改善箇所説明図

改善内容

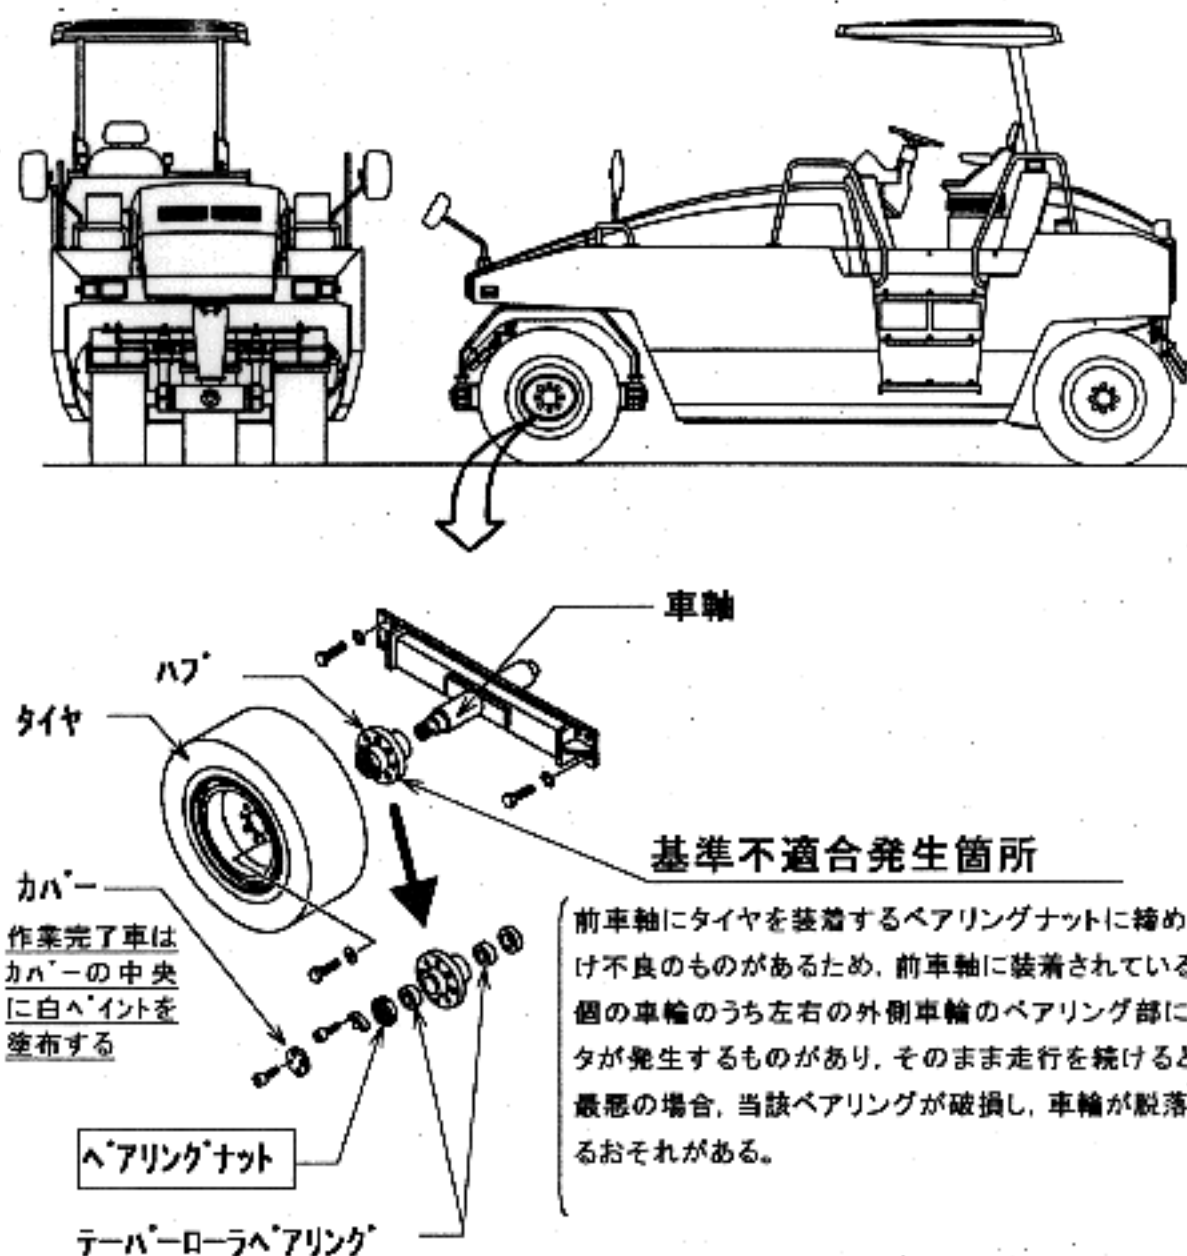
注: は増締め部品を示す。

全車両点検し、当該ベアリング部に異常の無いものは、ベアリングナットを増締めする。また、ベアリング部に異常の有るものは、良品の組み込まれた前車軸アッセンブリーと交換する。
